[ID_VIP: 12439] “Progetto di un impianto agrivoltaico dalla potenza di 69,75 MWp e delle opere connessione, da realizzarsi nel Comune di Troia (FG) - Località "Piano di Napoli" - "I Bellini" - "San Pietro" - "Colazze" - "Pianerile”).”

Interferenza con progetto Eolico in procedimento autorizzativo di Valutazione Impatto Ambientale (PNIEC-PNRR) presentato presso il Ministero dell'Ambiente e della Sicurezza Energetica in data 17 maggio 2022 [ID_VIP: 8587]

Oggetto: [ID_VIP: 12439] “Progetto di un impianto agrivoltaico dalla potenza di 69,75 MWp e delle opere connessione, da realizzarsi nel Comune di Troia (FG) - Località "Piano di Napoli" - "I Bellini" - "San Pietro" - "Colazze" - "Pianerile".

Presentazione di Osservazioni al progetto.

Figura 3 Inquadramento catastale Eolico AREN e Agrivoltaico FLUORITE

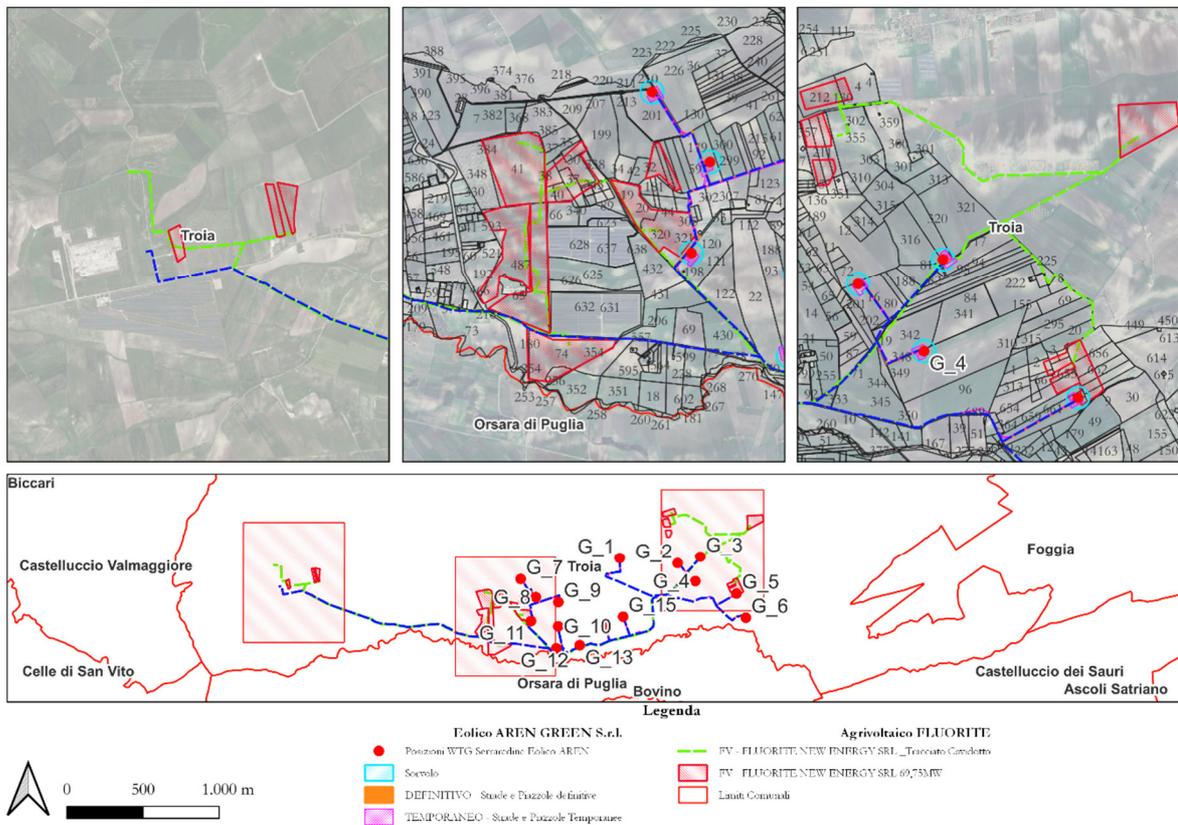
- vi. L'Agrivoltaico FLUORITE si sviluppa in un'area prossima e in parte interferente con quella dell'Eolico AREN. In particolare, dagli elaborati pubblicati sul portale MASE, si evince che il progetto agro voltaico presentato dalla Società FLUORITE interferisce con le strade, piazzole definitive, tracciato di cavidotto e con il sorvolo delle WTG 5 e WTG 10 dell'Eolico AREN.

Figura 4: Dettaglio interferenza tra i due progetti

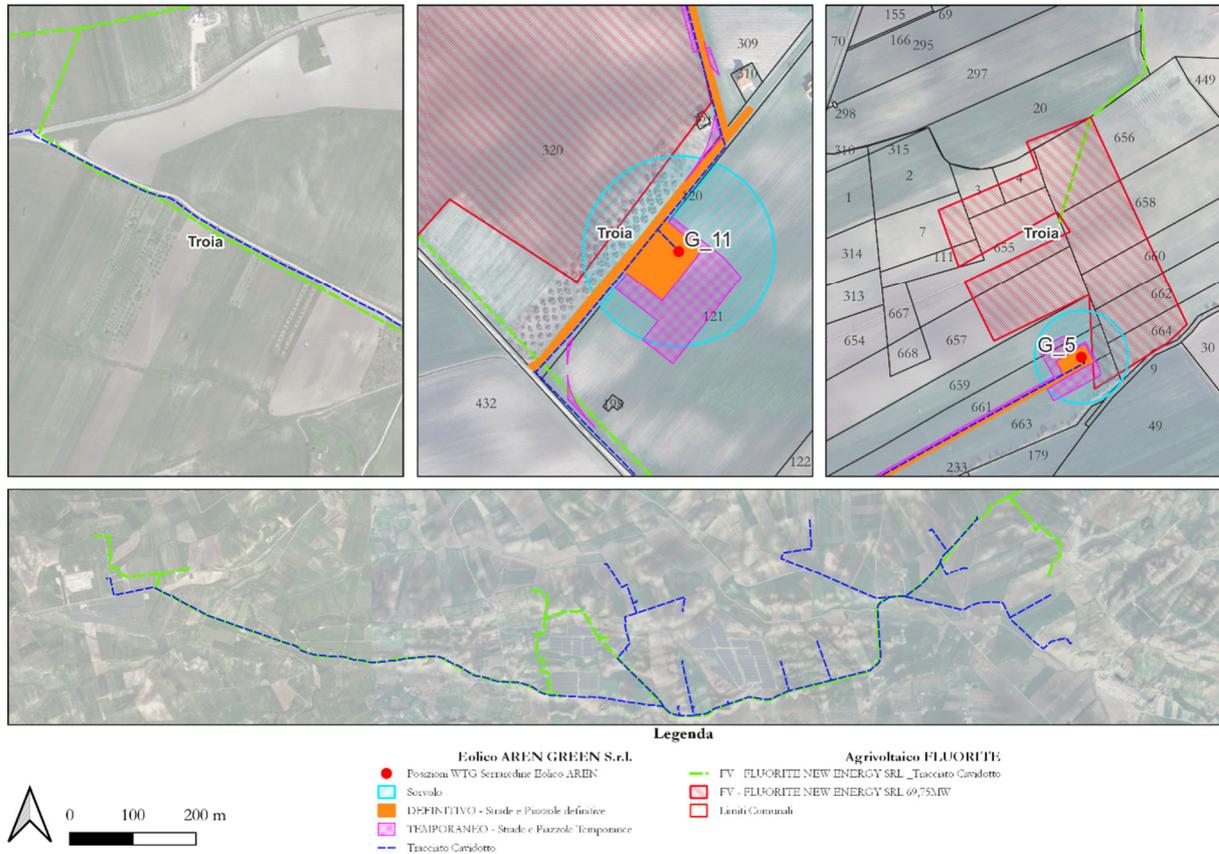
in primo luogo, l'Istanza AREN è stata presentata in tempi largamente precedenti alla presentazione del progetto Agrivoltaico FLUORITE. Pertanto, l'Eolico AREN deve ritenersi prioritario in termini di Valutazione di Impatto Ambientale. Altresì l'Agrivoltaico FLUORITE non ha preso in considerazione nella propria valutazione degli impatti cumulativi il progetto Eolico AREN precedentemente presentato. Dal punto di vista planimetrico l'Agrivoltaico FLUORITE interferisce notevolmente con l'impianto della Scrivente. L'interferenza si genera per porzioni di strade di accesso, piazzole sia definitive sia temporanee, fasce di cavidotto e con il sorvolo degli aerogeneratori denominati G5 e G10.

a codesto spettabile ente, che la Commissione Tecnica tenga in doveroso conto l'Eolico AREN che la Scrivente ha presentato in data antecedente all'Agrivoltaico FLUORITE e che, vista la sovrapposizione planimetrica generatasi tra gli impianti e la mancata considerazione da parte della società FLUORITE nello studio degli impatti cumulativi, solleciti la società FLUORITE a tenere in considerazione l'Eolico AREN e a provvedere a rimuovere o collocare in maniera differente l'impianto Agrivoltaico FLUORITE.
